Arduino Enthernet Shield V2 Compatible
HATRON GmbH
 Sheet: Stammbblatt
 File: PLCino Ethernet Module.kicad_sch

Title: PLCino Ethernet Module

Rev: 1.0
Id: 1/1

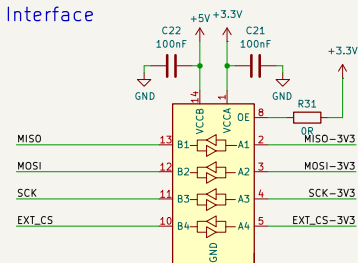
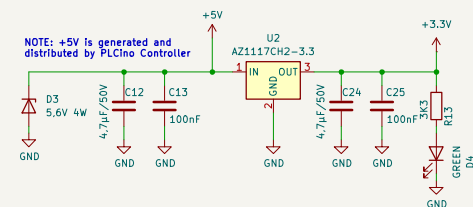
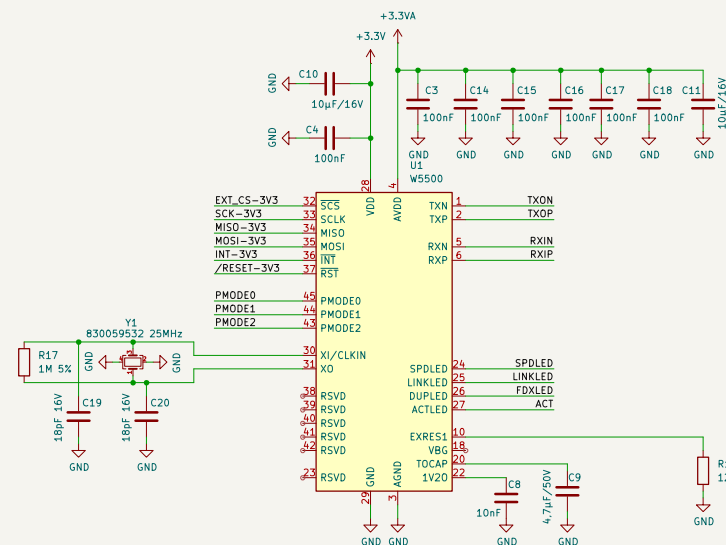
```
Revision History
Prototype 0 - V1.0
-
Open Items / nächste Version
-!!! FOOTPRINT-PINOUT AZ1117 Falsch!!! unbedingt aktualisieren sonst muss
der teure Microchip drauf
AZ1117CZ auf AZ1117CH ändern
- Abmessung der Leiterplatte in X passt nicht, zu Breit
ist = 32.25mm, Soll = 31.25
NUR rechts verkürzen, Position der WE Montagelöcher bleibt
```
